令和5年度の原子力規制検査の運用実績等を踏まえた運用改善のためのガイド の改正案

令和6年3月6日
原子力規制庁検査監督総括課

令和5年度の原子力規制検査の運用実績、原子力規制庁職員からの意見を踏まえ、以下のガイドの改正について検討しているところ。

別紙1 放射性気体及び液体廃棄物の放出管理並びに核燃料物質等の管理に関する重要度評価のフロー図

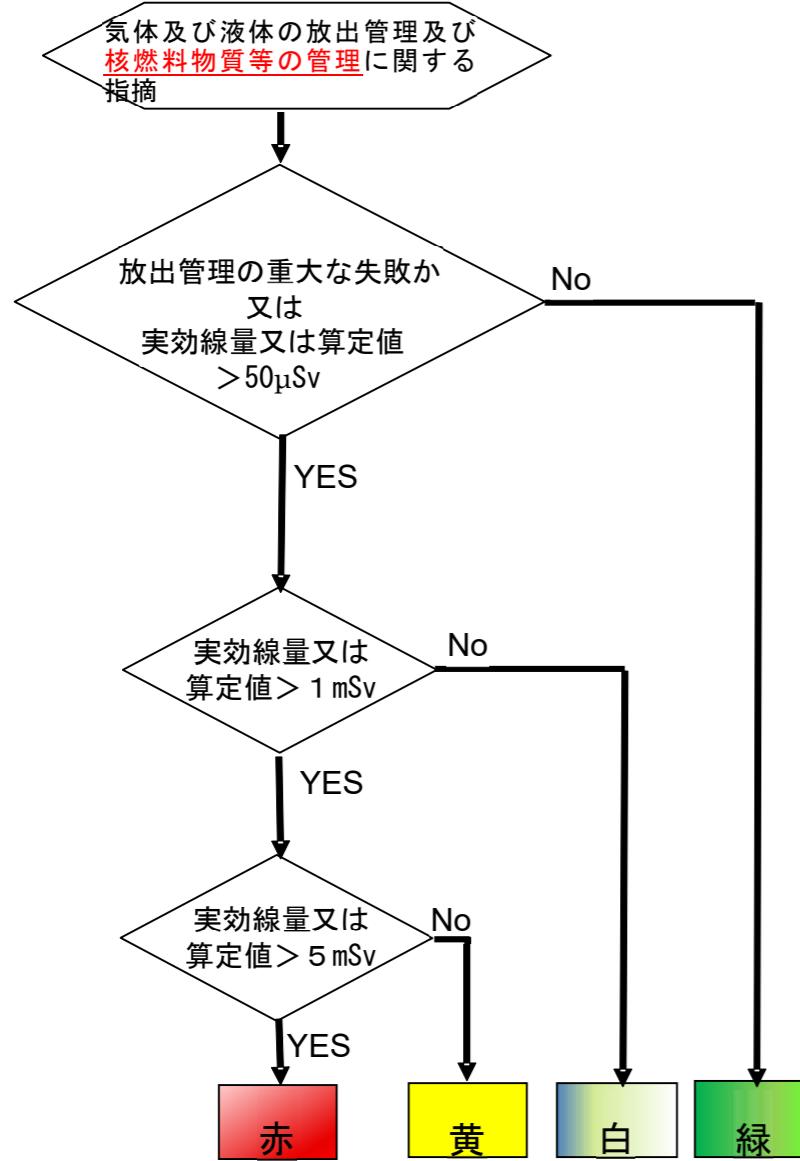
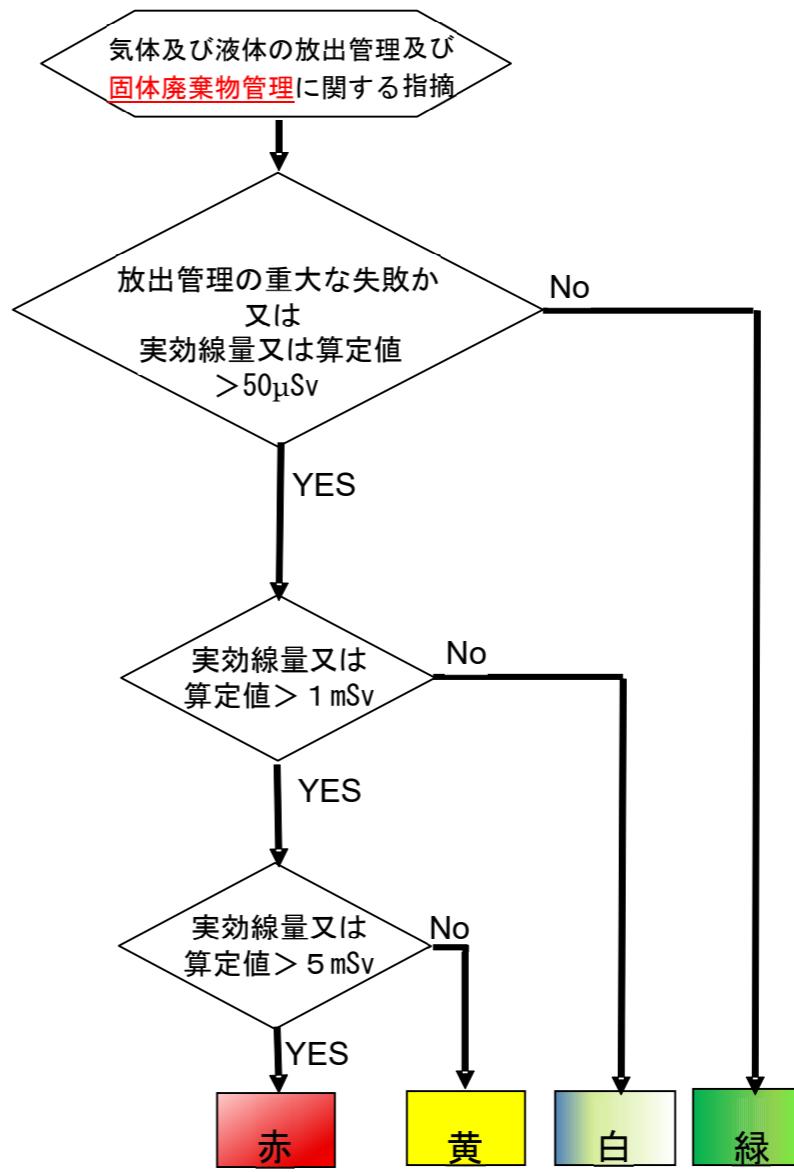
○IMC0308 Att. 3
App. D の内容を踏まえた修正

図1 検査気付き事項から検査指摘事項を抽出するスクリーニングフロー

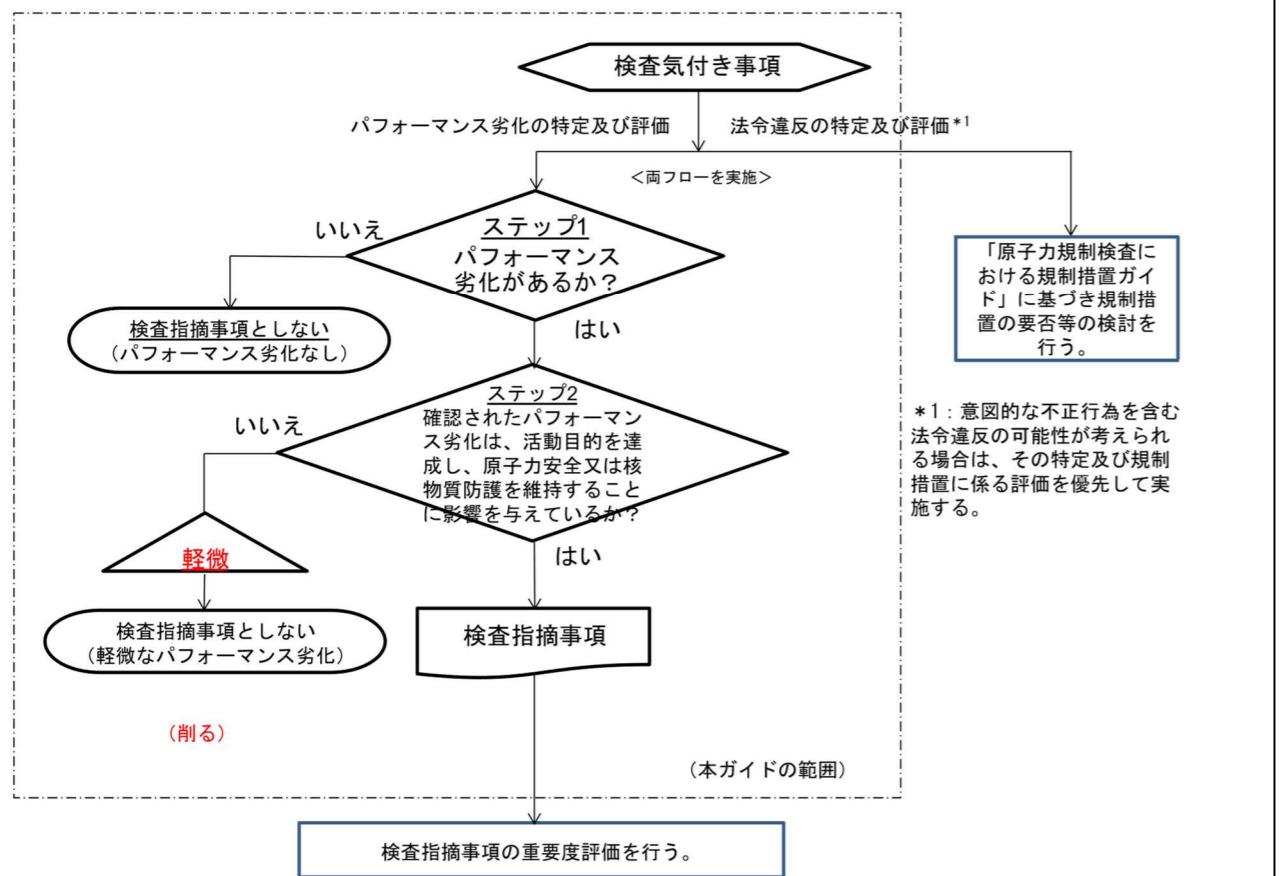
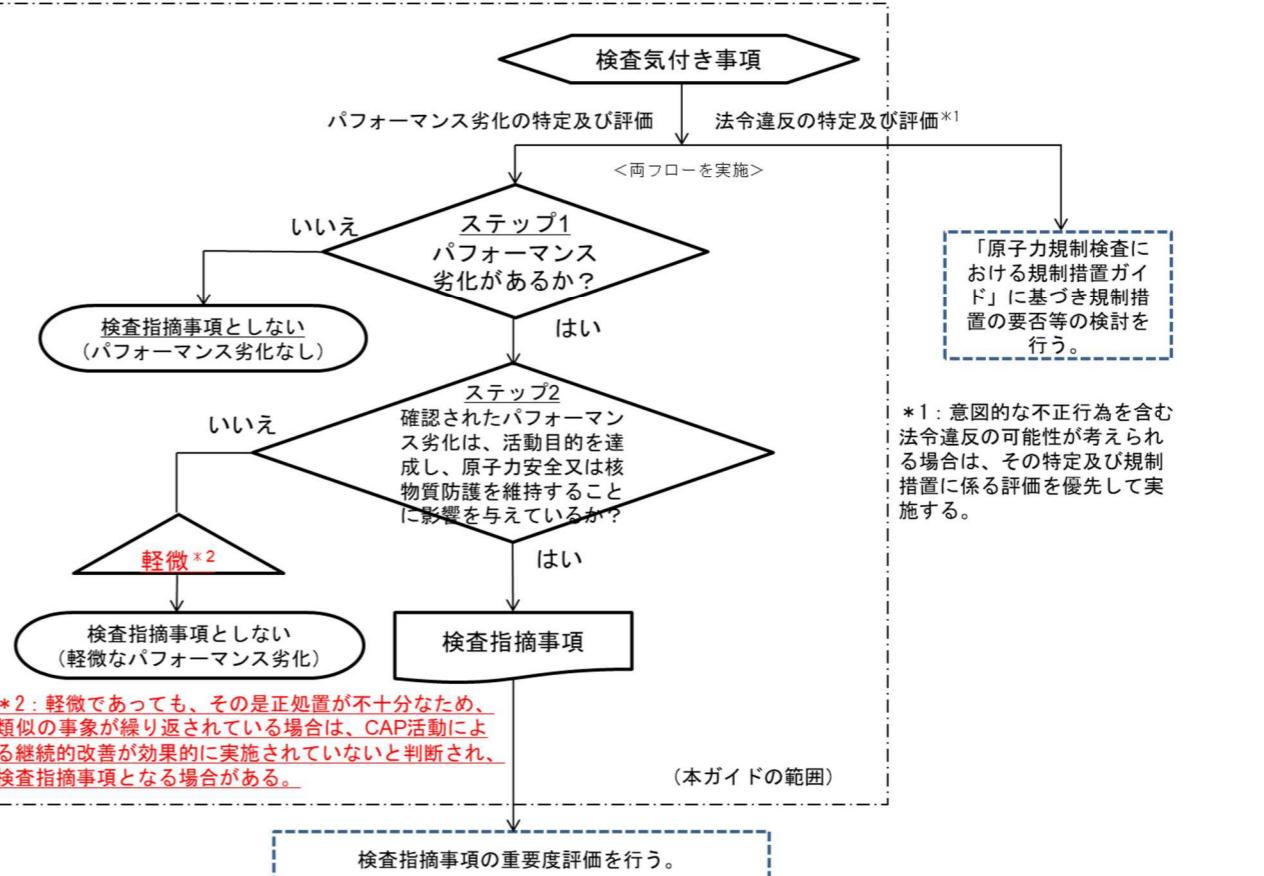
○運用の明確化
(検査指摘事項になるか否かは、ステップ2の3つの項目に該当するか否かで判断するものであり、類似事象の繰り返しに関する誤解を招く記載を削除)
